Keuringsverslag van een elektrische laagspanning- en zeer lage spanningsinstallatie

NIET CONFORM

Straatnaam Boudewijnlaan
Huisnummer 14
Busnummer 1
Postcode 2220
Gemeente HEIST-OP-DEN-BERG
Land België

Controlebezoek van een huishoudelijke installatie volgens (KB 08/09/2019) - AREI Boek 1- 6.5. en 4.2.4.3.

Afbeelding schakel- en verdeelbord:

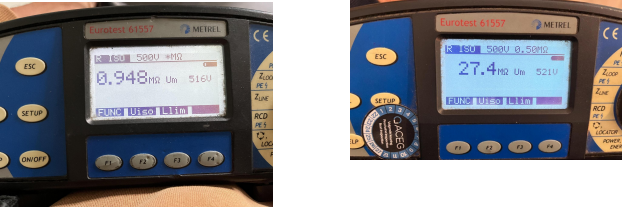
- I2.01 Eén of meerdere differentieelstroombeschermingsinrichtingen werken niet met testknop en/of stroominjectie. (Boek 1 Onderafdeling 6.5.7.2)
- I5.06 De deur en/of afschermplaat van het schakelbord dient (terug)geplaatst te worden. Aanraking van onder spanning staande delen mogelijk. (Boek 1 Afdeling 5.1.4. en 5.3.5.1.A. en 4.2.2.3.)

- I5.10 De genaakbare, naakte onder spanning staande delen zijn onvoldoende afgeschermd. (Boek 1 Afdeling 5.1.4. en 4.2.2.3.)
- I5.14 De nominale spanning dient duidelijk vermeld te worden op een oordeelkundig gekozen plaats. (Boek 1 Onderafdeling 3.1.3.3.)

- I6.06 De differentieelstroombeschermingsinrichtingen die worden geplaatst in huishoudelijke installaties zijn ten minste van het type A. Een differentieelstroombeschermingsinrichtingen van het type AC is niet toegelaten. (Boek 1 Onderafdeling 5.3.5.3.)
